HOTĂRÂRE
privind aprobarea Planului Urbanistic de Detaliu – Construire hotel-apartament,
P+3E+R, str. Albert Einstein nr. 8

pentru P.U.D. – construire hotel-apartament, P+3E+R, str. Albert Einstein nr. 8

PLAN URBANISTIC DE DETALIU PENTRU CONSTRUIRE HOTEL APARTAMENTE

Raportul informării și consultării publicului,
care fundamentează decizia Consiliului Local de adoptare sau neadoptare a planului de urbanism
sau amenajare a teritoriului

REGLEMENTARI URBANISTICE

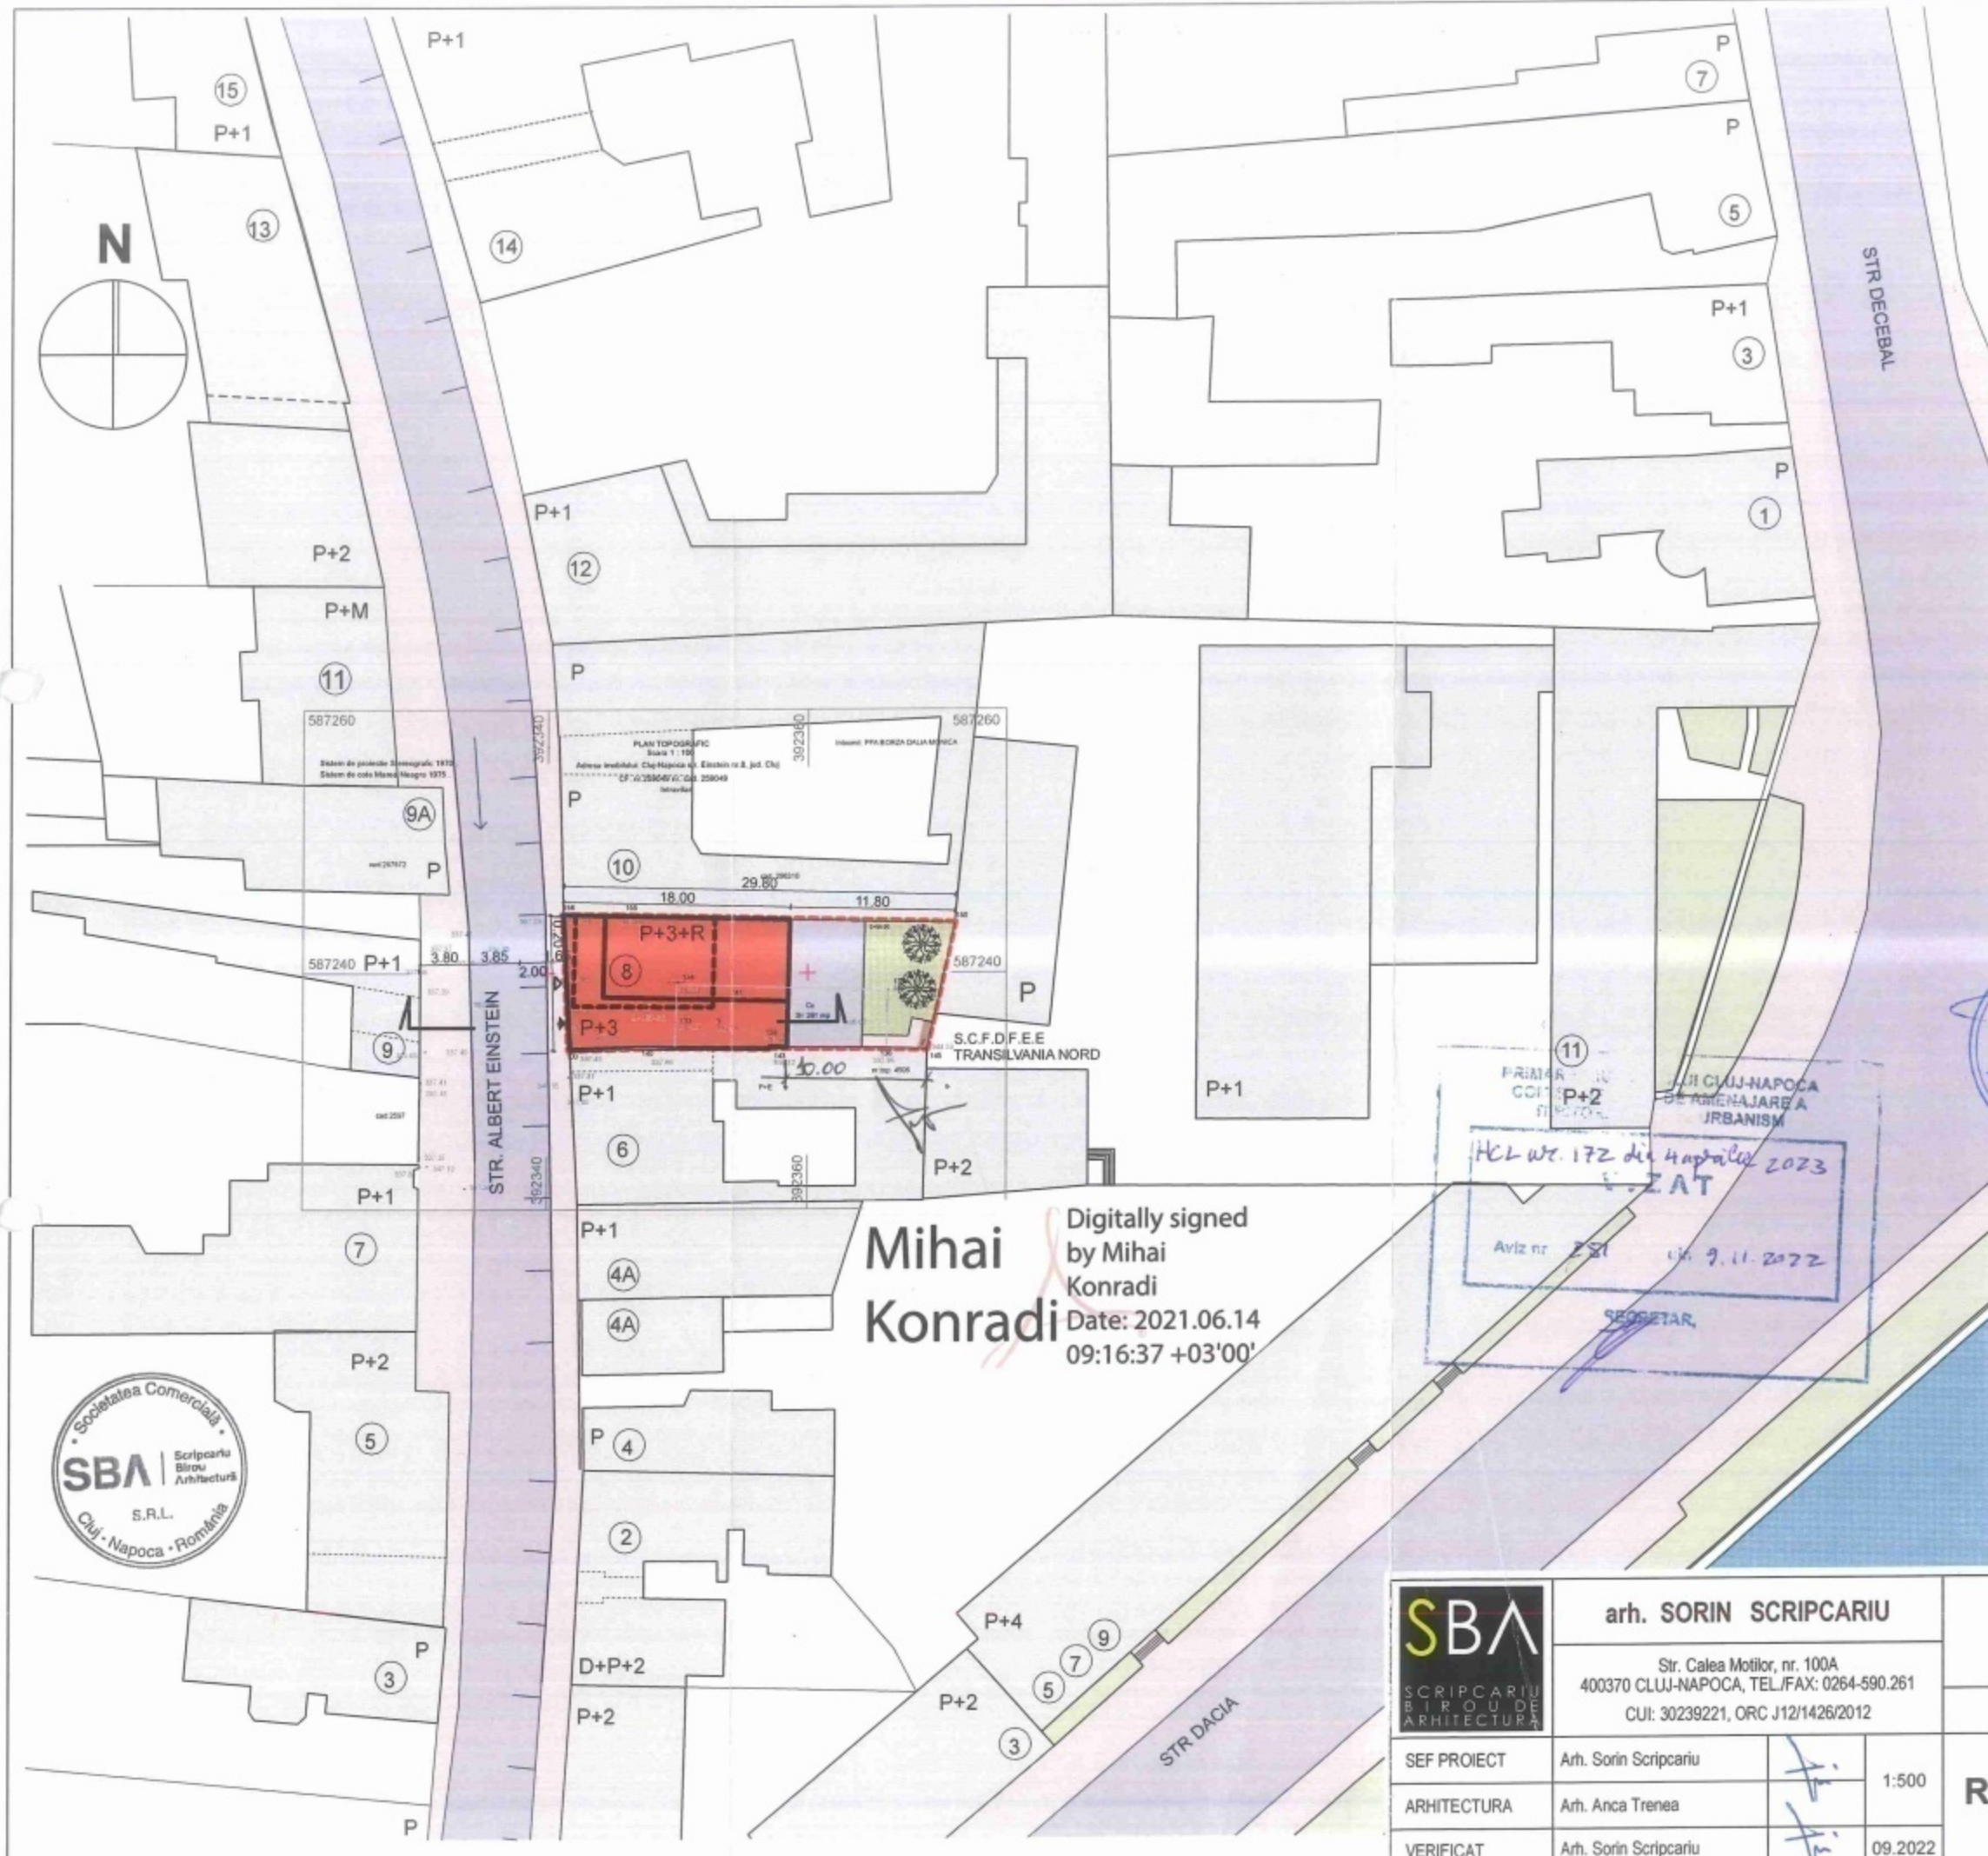
1. Studiu de insorire din care sa reiasa neafectarea proprietatii (prin umbrire) subsemnatilor in conformitate cu legislatia in vigoare
2. Calcularea numarului de parcare auto pentru Imobilul nou propus pe strada A. Einstein nr. 8, in conformitate cu legislatia in vigoare
3. Beneficiarul proiectului de pe strada A. Einstein nr. 8 sa dovedeasca prin expertizari tehnice neafectarea starii actuale a Constructiei situate pe strada A. Einstein nr. 10

1. contradicție legată de spații verzi pe sol natural (dale inierbate nu se pot considera sol natural)
2. studiu de insorire din care sa reiasa neafectarea proprietatii prin umbrire
3. calcularea nr. parcare auto in conformitate cu legislatia
4. beneficiarul proiectului sa dovedeasca prin expertiza neafectarea starii actuale a constructiei situate pe str. Albert Einstein nr.10
5. dispunerea geamurilor astfel incat sa nu aiba vedere spre A. Einstein nr. 10
6. Cum se asigura primaria ca dupa autorizare beneficiarul nu schimba destinatia imobilului

1. studiu de insorire din care sa reiasa neafectarea proprietatii; 2. calcularea nr. parcare conform legislatiei; 3. Beneficiarul sa demonstreze prin expertiza neafectarea imobilului din str. A. Einstein nr. 10; 4. amplasarea geamurilor astfel incat sa nu aiba vedere spre curtea A. Einstein nr. 10

- Se ataseaza studiul de insorire intocmit pentru amplasamentul studiat ;se constata ca la data solstitiului de iarna (ziua cu insorire minima in Romania) aripa nordica a imobilului de la numarul 10 este insorita dupa cum urmeaza :

- Latura estica mansarda in intervalul 9-11,30
- Latura vestica mansarda in intervalul 14-16
- Parter 10, 30-12,30
- Mentionam ca OMS 119/04 02 2014 recomanda o insorire minima a incaperilor de locuit (camere de zi , dormitoare) de 1,5 ore la aceasta data;rezulta ca imobilul propus se inscrie in prevederile legale

- Imobilul propus va prezenta 6 unitati de cazare (2/nivel) clasificate la 2 stele.Pentru parcare a vehiculelor se va amenaja o platforma de parcare cu 2 locuri in extremitatea estica a parcelei .Conform PUG 2014 norma de parcare pentru hoteluri de 2 stele este de 30% din numarul unitatilor de cazare . Aceeasi norma e prevazuta si in cadrul Ordinului MINISTERULUI TURISMULUI 65/2013 pentru clasificarea unitatilor de primire turistica .In consecinta rezulta un necesar de $0,3 \times 6 = 1,8$ locuri parcare . Rezulta ca cele 2 locuri de parcare asigurate **PE PARCELA** prin PUD sunt suficiente.Nu Se poate spune acelasi lucru despre imobilele invecinate care nu asigura locuri de parcare pentru utilizatorii lor.

- Necesarul de spatiu verde conform PUG este de 20 % , respectiv 56 mp din care 47,20 mp pe sol natural continuu si 8,88 mp in cadrul suprafetei de 14,80 mp dale inierbate . Conform declaratiilor producatorilor in cazul dalelor inierbate cca 60% din suprafata este ocupata de pamant in care poate creste iarba (pe baza de insamantare) dupa cum arata si numele acestui tip de finisaj exterior inventat tocmai pentru a creste suprafata de spatiu verde.

- La faza de proiectare "AUTORIZATIE DE CONSTRUIRE" ferestrele imobilului propus se vor amplasa cu respectarea Codului Civil , respectiv , nu se vor practica goluri in calcanele situate pe limita de proprietate , iar ferestrele din peretii perpendiculari pe limita de proprietate se vor amplasa la cel putin 1 m de la limita de proprietate.
